Projekt Nr. 9: **HUNKELER**

Polizeigebäude mit Erweiterungsbau

Projekt Nr. 10: **eingedreht**

Projekt Nr. 13: **Strickmuster**

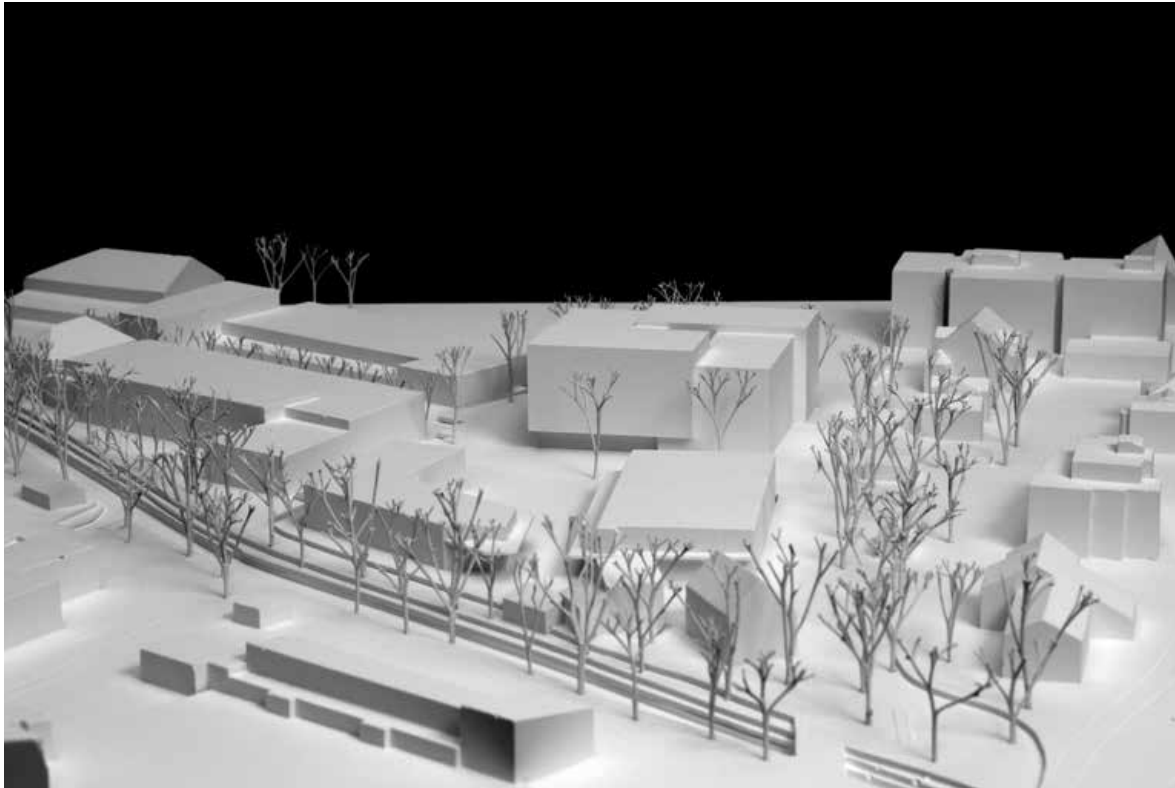
Ganz in seiner Orthogonalität verhaftet, will das grossflächige viergeschossige Gebäude Teil des «Stadt-Gewerbeareals» sein. Die überzeugende Plastizität des Entwurfs ist in der Überarbeitung verloren gegangen. Vier windmühlenartig angeordnete Gebäudeflügel drehen sich um einen zentralen Lichthof, die vormaligen Einschnitte und Versätze sind gezähmt und schematisch wirkender, allzu regelmässiger Anordnung gewichen.

Die geometrische Ausrichtung am Stadtfallenweg und damit am Ensemble der Villa Flora erzeugt aus Sicht der Denkmalpflege eine beengend wirkende Situation, die südwestliche Gebäudecke zum Feuerwehrgebäuds wiederum erscheint unpräzis. Die Besucherparkplätze liegen nicht zulässig am Stadtfallenweg und die Durchfahrt Süd ist für den Werkhof nicht gewährleistet.

Der alle Geschosse durchdringende Lichthof bildet das übergeordnete Prinzip dieses Entwurfs. Der Hof ist ab dem ersten Obergeschoss als Aussenraum, in den darunter liegenden als Atrium ausgebildet. Dass sich das Gebäude somit nach unten stärker auszudehnen scheint als nach oben, löst im Eingangsgeschoss unangenehme Raumgefühle aus. Das Ansinnen, Fitnessraum, Garderoben und Polizeimuseum mit einem Anteil an Zenitallicht auszustatten, ist löblich. Die Konsequenz ist aber eine unangenehme abgründtiefe Öffnung im Stadtboden.

Die Schalterhalle liegt eingespannt zwischen Haupteingang und Personaleingang, die Schalter selbst sind wegen der Bodenöffnung eher umständlich zu erreichen. Das Haupttreppenhaus erschliesst alle Geschosse und weist eine grosszügige, zum Innenhof orientierte Erschliessungsplattform auf, welche in jedem Geschoss als Schleuse und Verteilraum dient. Damit kann für den Betrieb eine gute Gebäudesicherheit und Flexibilität erreicht werden. Die in den Volumenversätzen angeordneten Treppenhäuser würden durch Verglasungen die Orientierbarkeit und die Licht- und Bewegungsführung in den Korridoren besser unterstützen.

Ringförmig ist der Korridor um Haupttreppe und Lichthof herum angelegt und erlaubt mit den vier internen Treppen eine rasche und flexible Verbindung zwischen den Geschossen und Abteilungen.

Konstruktiv handelt es sich um einen Skelettbau in Stützen-Platten-Bauweise mit aussteifenden Kernen. Die obersten drei Geschosse werden durch die Lüftungszentrale im 4. Obergeschoss bedient, die untersten drei Geschosse durch die Technikzentrale im Untergeschoss versorgt, was als taugliches Konzept erachtet wird. Die das Haupttreppenhaus flankierende Nebenraumschicht ist sinnvoll angeordnet.

Bei der Fassadengestaltung fallen die als Gesimse mit Schattenfugen ausgebildeten horizontalen Bänder auf, welche die Geschossdecken abbilden und aus vorgehängten vorfabrizierten Glasfaserbetonplatten bestehen.

Die dazwischenliegenden grossformatigen Verglasungen sind zwar vertikal unterteilt, sodass sich im Inneren an unterschiedlichen Stellen Wände anordnen lassen. Ob die breiten Metallblenden bei den Stützen gute Raumbedingungen erzeugen, ist bei den langen und schmalen Zimmern fraglich. Die innere Raumeinteilung ist wohl bewusst nicht kongruent mit dem Fassadenabbild. Das Farbkonzept mit den drei Grundfarben Winterthurs, welche in wechselnden Kombinationen auf den Metallblenden auftauchen, wirkt etwas plakativ.

Weder fröhlich harmlos noch martialisch imponierend soll das neue Polizeigebäude sein, aber einen eindeutigen Charakter soll es haben, offen und transparent wirken, sagen die Verfasser. Ob dies mit dem eher nüchtern und spröde wirkenden Gebäude gelingen mag, bleibt fraglich.

Polizeigebäude mit Erweiterungsbau

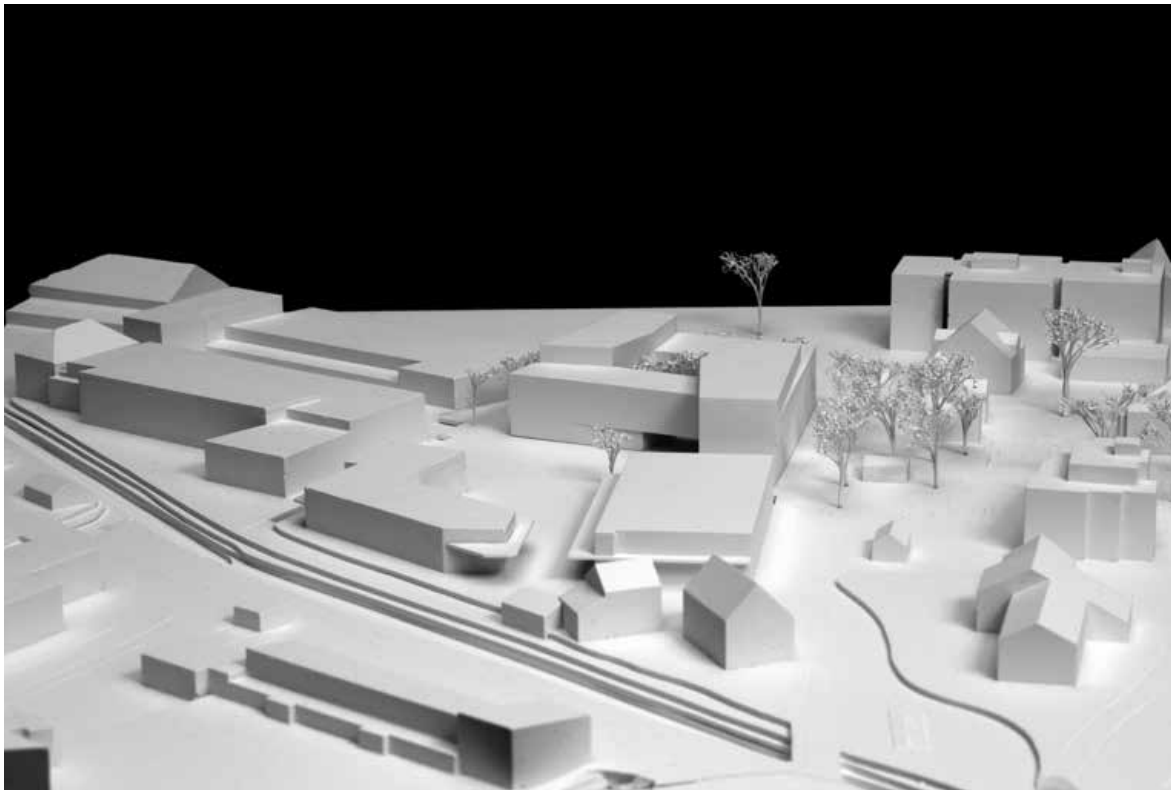
Trotz einer insgesamt positiven Zwischenkritik hat der Projektvorschlag in der Weiterbearbeitung eine grundlegende Neuinterpretation erfahren. Einerseits wird das Thema einer «eingedrehten», aufsteigenden Dachfläche, deren städtebaulich sinnfällige Grossform auch eine innenräumliche Korrespondenz gefunden hatte, nun als geschossweise gestaffelte Silhouette ausgeformt. Andererseits steht der massive und hinsichtlich seiner Öffnungsanordnung eher rigide Ausdruck der Fassaden der ursprünglichen Absichtserklärung diametral entgegen.

Die in der Zwischenkritik gelobte Klarheit und Effizienz der inneren Organisation wurde ihrerseits empfindlich beeinträchtigt: Zwar wird der Notwendigkeit eines dritten Vertikalkerns in der Weiterbearbeitung Rechnung getragen. Die neue, zum Hof aufgebrochene Geometrie führt im Innern aber zu verlängerten Wegdistanzen. Im Erdgeschoss wird der Eingangshalle zwar ein grosszügiger Blick auf den Hof angeboten; die «rückwärtige» Anordnung der Schaltereinheiten erweist sich aber als unübersichtlich. In betrieblicher Hinsicht werden zusammenhängende Nutzungseinheiten auf unglückliche Weise auseinanderdividiert. Insbesondere im neuen Dachgeschoss ist die Verbindung der beiden isolierten Flügel nur über den Aussenraum möglich. Hier erstaunt auch die Tatsache, dass die Cafeteria nicht von einem Anschluss an die geschaffene Dachterrasse profitieren kann. Der Hauptbereich im Erdgeschoss und die grossformatigen Räume im Dachgeschoss sind nicht durch einen Warenlift erschlossen. Auch die Lage der Einsatzzentrale erweist sich als problematisch. Angesichts der durch Hof und abgesetzte Flügel segmentierten Ausgangslage scheint eine betriebliche Optimierung unrealistisch.

In der – eher bescheiden dargestellten – Freiraumgestaltung wird die Tankstelle nicht nachgewiesen. Auch weist der Vorschlag zu wenige Parkplätze auf. Der Platzbedarf für die Feuerwehrzufahrt ist auf den Seiten Stadtfallenweg sowie zur Feuerwehr nicht gewährleistet.

Die Pläne sind nicht im geforderten Massstab dargestellt und auch nicht – wie erwünscht – genordet. Es ergibt sich dadurch eine erschwerte Nachvollziehbarkeit des überarbeiteten Vorschlags.

Hinsichtlich seiner Wirtschaftlichkeit schlagen zwei Faktoren negativ zu Buche: Einerseits ist dies die vergleichsweise grosse Volumetrie, andererseits ein überdurchschnittlich hoher Anteil an Erschliessungsflächen. Die Tatsache, dass die Untergeschosse eine gegenüber den oberirdischen Geschossen vollkommen autonome Volumetrie aufweisen, wirkt sich nicht nur nachteilig auf die Ökonomie des Projekts aus, sondern auch auf dessen energetische Nachhaltigkeit.

Insgesamt kann das Projekt seine in der ersten Stufe aufgezeigten vielversprechenden Potenziale sowohl in städtebaulicher und architektonischer als auch in betrieblicher, ökonomischer und ökologischer Hinsicht in der Weiterbearbeitung leider nicht einlösen.

Polizeigebäude mit Erweiterungsbau

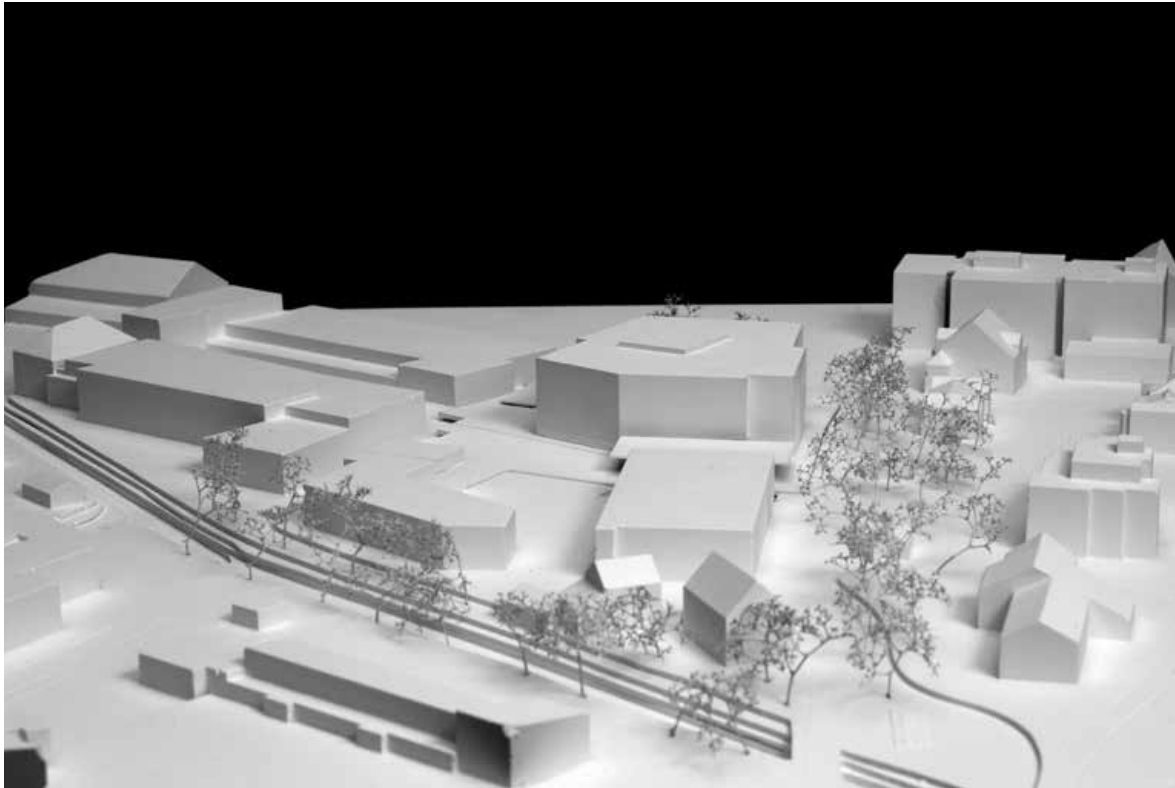
Die volumetrische Konzeption wurde grundsätzlich beibehalten. Das kompakte viergeschossige Volumen ist durch wenige Fassadenvor- und rücksprünge in der lokalen Situation verankert. Die Gebäudehöhe zum vis-à-vis gelegenen Kutscherhaus der Villa Flora erscheint beträchtlich, aber noch vertretbar.

Bei der äusseren Erscheinung war es den Verfassern ein Anliegen, ein Gebäude mit öffentlichem Charakter zu gestalten. Es dominieren die vorgefertigten Betonelemente, die das Volumen gliedern und rhythmisieren. Das Resultat vermag jedoch nicht zu überzeugen: Die Fassaden erscheinen ziemlich schematisch und monoton und schotten das Gebäude von der Umgebung ab, anstatt ihm ein einladendes und öffentliches Aussehen zu geben.

Im Innern wurde die Grundrissstruktur optimiert und weiterentwickelt. Die drei Lichthöfe bilden die zentralen Elemente im Raumgefüge. Aufgrund der Hinweise wurden deren Bezüge zum Umfeld präzisiert: So gibt es in den einen Geschossen eine umlaufende innere Befensterung und bei andern Bereichen Brüstungen mit offenen vertikalen Raumbezügen. Auch bezüglich der Raumanordnung wurde das Projekt weiter optimiert, weist aber weiterhin gewisse Mängel für einen reibungsfreien Betrieb auf. Ebenso gibt es im Bereich des Brandschutzes und der Sicherheit Mängel, die zu beheben sind.

Im Aussenraum verstellen verschiedene Nebenbauten das direkte Umfeld. So liegt die Zufahrtsrampe zur Tiefgarage neben dem Haus und die Hundezwinger bilden mit den überdachten Veloabstellplätzen ebenfalls ein weiteres Nebengebäude. Die daraus resultierenden Restflächen sind zwar zweckmässig gestaltet, vermögen aber zusammen mit den Nebenbauten keine grosszügige Lesart für das Areal zu schaffen.

Aus ökonomischer Sicht und aus Sicht der Nachhaltigkeit hat sich das Dispositiv der kompakten Anlage bewährt und wurde folgerichtig weiterentwickelt.

Zusammenfassend wurde die gute Ausgangslage eines kompakten, leicht modellierten Gebäudekörpers mit einer spannenden inneren Organisation genutzt. Trotzdem vermag das neue Polizeigebäude weder in seiner äusseren Erscheinung noch in seiner inneren Organisation oder der Umgebungsgestaltung restlos zu überzeugen.
